Autorité environnementale

**Avis délibéré de l’Autorité environnementale
sur la modernisation de la ligne SNCF
Montréjeau-Luchon (31-65)**

n°Ae : 2022- 26

Avis délibéré n° 2022–26 adopté lors de la séance du 23 juin 2022

Figure 2 : Liaisons offertes avant suspension de la ligne, de référence (actuel) et avec projet (Source : dossier)

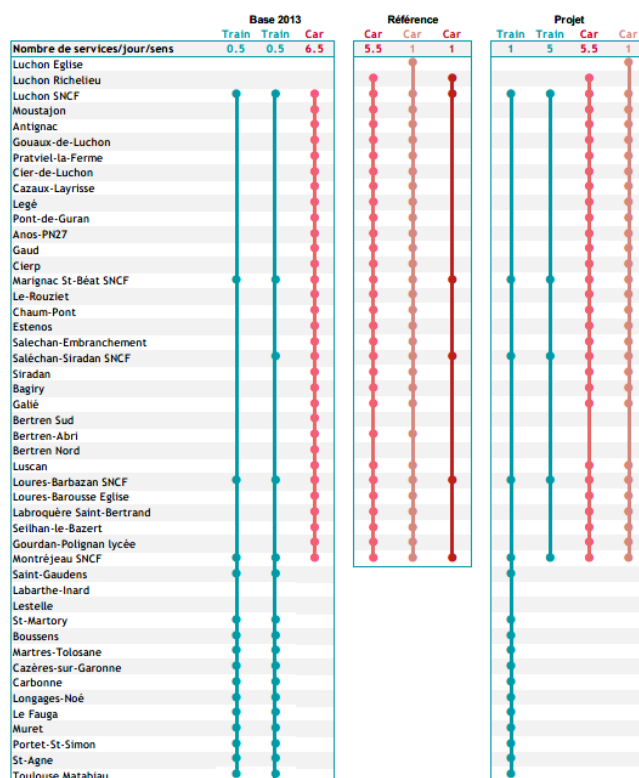
D'après le dossier, le projet ne répond à aucune problématique actuelle de congestion routière mais permettrait en 2030 d'éviter une augmentation du volume de déplacements en voiture et de ses nuisances (pollution, bruit, congestion...). Les reports de la route vers le train représenteraient³² entre 1 030 000 et 1 080 000 véhicules.kilomètres évités par an en 2030 auxquels s'ajoutent toutefois 155 000 trains.kilomètres diesel supplémentaires par an. Les effets sur l'emploi et sur le désenclavement du territoire n'y sont pas valorisés.

L'analyse conclut que le projet n'est pas créateur de valeur pour la collectivité, sa valeur actualisée nette étant négative (cf. figure 2) :
